Referencia: Expediente: LAV0044-00-2016

AUTORIDAD NACIONAL DE LICENCIAS AMBIENTALES

RESOLUCIÓN N° 1841

“Por la cual se resuelve un recurso de reposición interpuesto en contra de la Resolución 1146 del 5 de junio de 2023 y se toman otras determinaciones”

Figura 1. Criterios de delimitación del Área de Influencia del medio biótico presentada por la Sociedad.

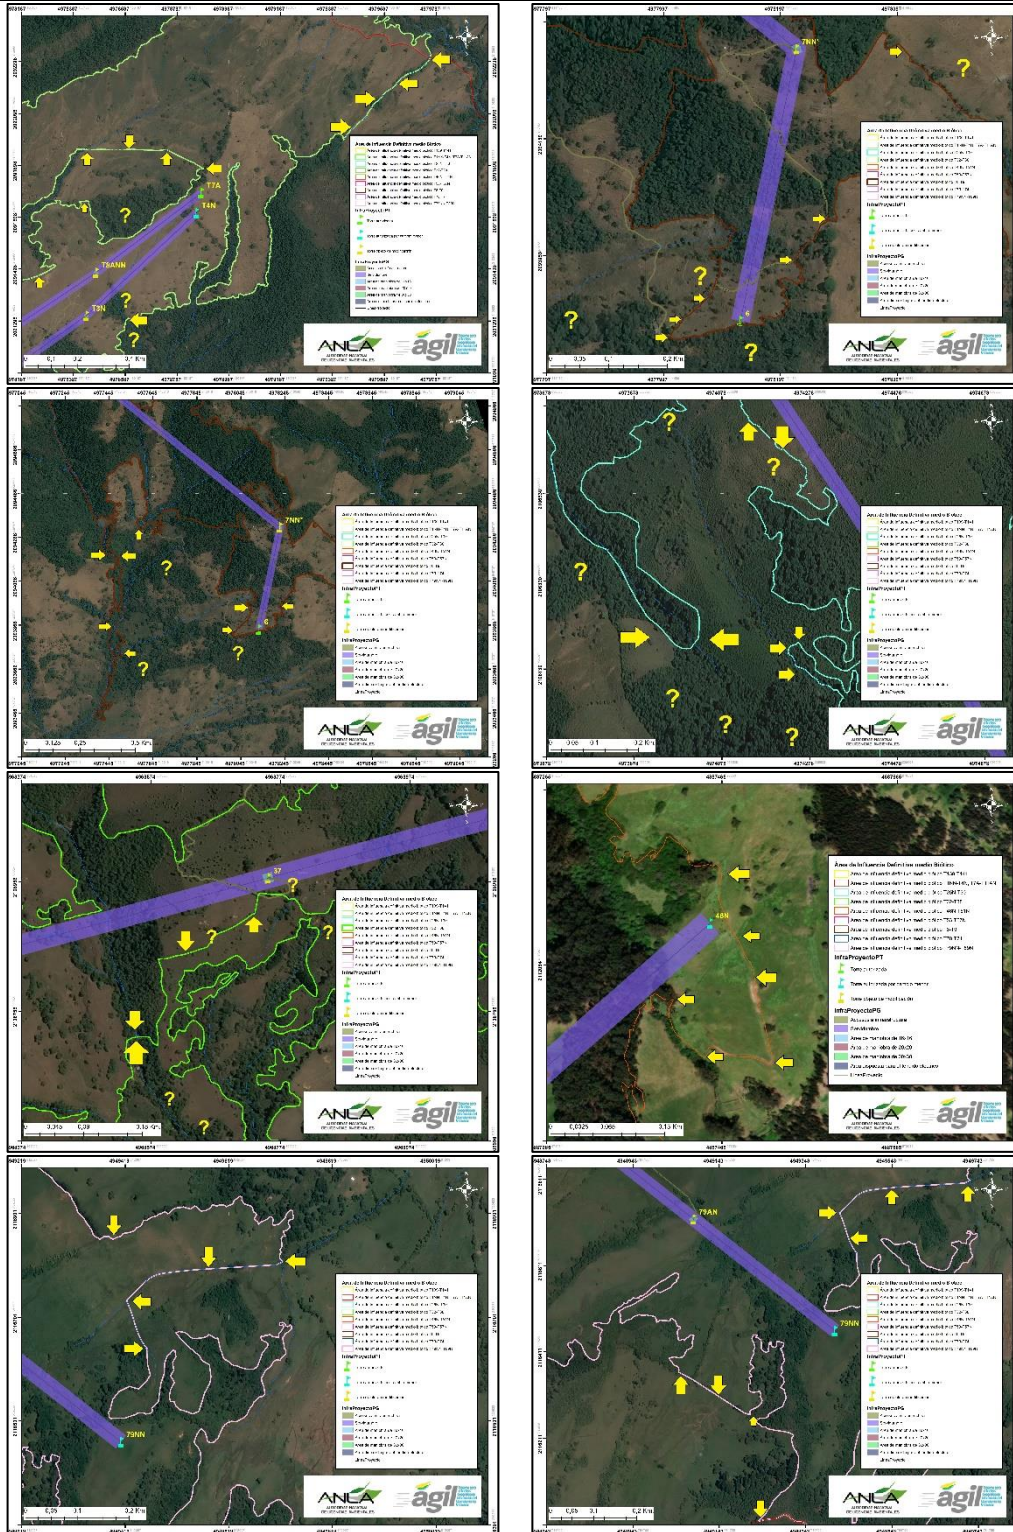
Con respecto a la potencial trascendencia de impactos el Equipo Técnico Evaluador de la ANLA identificó que, en el área de influencia del medio biótico definida por la Sociedad, en diferentes sectores se realizó la delimitación con base a criterios físicos (p.ej. caminos, senderos y drenajes sencillos); áreas que se presentan en las siguientes figuras. Entre los diferentes ejemplos expuestos, también se identificó en la delimitación del área de influencia biótica áreas sin criterio de continuidad de coberturas naturales de la tierra (p.ej. bosque de galería y/o rípario, bosque denso alto de tierra firme, bosque fragmentado y vegetación secundaria), sitios donde se debe dar mayor prioridad durante la ejecución de los monitoreos de seguimiento de fauna silvestre y la verificación de medidas de manejo establecidas por el proyecto.

De la misma forma, no se considera procedente revocar los numerales 3, 5 y 6 de la ficha “SFS Programa de seguimiento y monitoreo del recurso fauna”, como quiera que la evaluación realizada en el trámite de modificación de licencia ambiental generó incertidumbre de la trascendencia de los diferentes impactos negativos en los componentes de fauna y flora silvestre en diferentes sectores del área de influencia del medio biótico delimitada por la Sociedad, por esta razón fue necesario imponer las obligaciones establecidas en la ficha, en consecuencia, se confirman los numeral 3, 5 y 6 de la Ficha “SFS Programa de seguimiento y monitoreo del recurso fauna”, del ordinal i Medio Biótico del artículo noveno de la Resolución 1146 del 5 de junio de 2023, tal y como quedará plasmado en la parte resolutive del presente acto administrativo.
